Presentazione di osservazioni relative alla procedura di Valutazione di Impatto Ambientale (VIA) – art.24 co.3 D.Lgs.152/2006 e s.m.i.

_____ Progetto definitivo Nodo ferroviario di Novara. I fase del PRG di Novara Boschetto_____

Osservazioni relative alla procedura di Valutazione di Impatto Ambientale (VIA)

Progetto definitivo Nodo ferroviario di Novara. I fase del PRG di Novara Boschetto

Figura 3-3: andamento delle concentrazioni di benzene, PM10, NO₂ e CO in funzione della distanza dall'asse autostradale: valutazioni effettuate con il modello di dispersione degli inquinanti in atmosfera ADMS-Urban - località Strà comune di Caldiero, periodo 26 marzo – 24 aprile

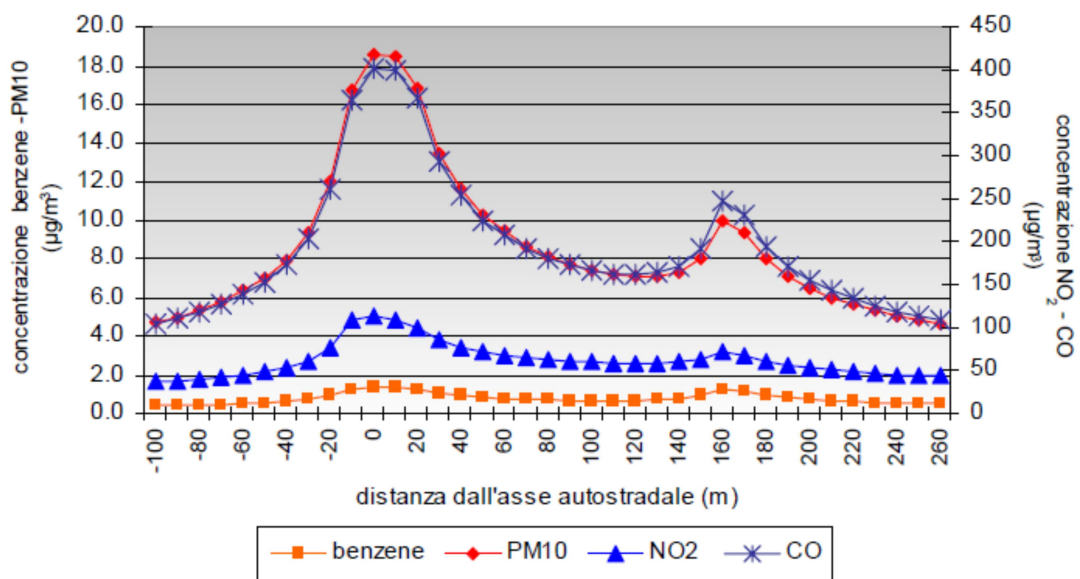
A mero titolo di riferimento si riporta uno studio relativo alla distribuzione degli inquinanti rispetto ad una sorgente di emissione comparabile che evidenzia come la loro concentrazione si mantenga a livelli elevato fino a 100 metri dalla sorgente.

Nel grafico di Figura 3-3 è riportato l'andamento delle concentrazioni dei principali inquinanti a due metri dal suolo, al variare della distanza dall'asse autostradale. La sezione considerata è quella riportata in Figura 3-4, Figura 3-5, Figura 3-6. Le concentrazioni sono massime in corrispondenza dell'autostrada e tendono a diminuire allontanandosi dall'asse autostradale, per poi aumentare di nuovo in corrispondenza della statale 11. Come si può notare anche dall'analisi delle mappe di concentrazione di Figura 3-4, Figura 3-5 e Figura 3-6 le concentrazioni di inquinanti si mantengono elevate anche alla distanza di 100 metri dall'asse stradale: l'NO₂ supera i 50 µg/m³, il benzene 1 µg/m³. Il contributo del traffico autostradale alla concentrazione in aria degli inquinanti è predominante rispetto a quello dovuto alla statale 11 in particolare se si analizza la distribuzione di NO₂ e PM10 maggiormente legati alla presenza al transito di veicoli pesanti.
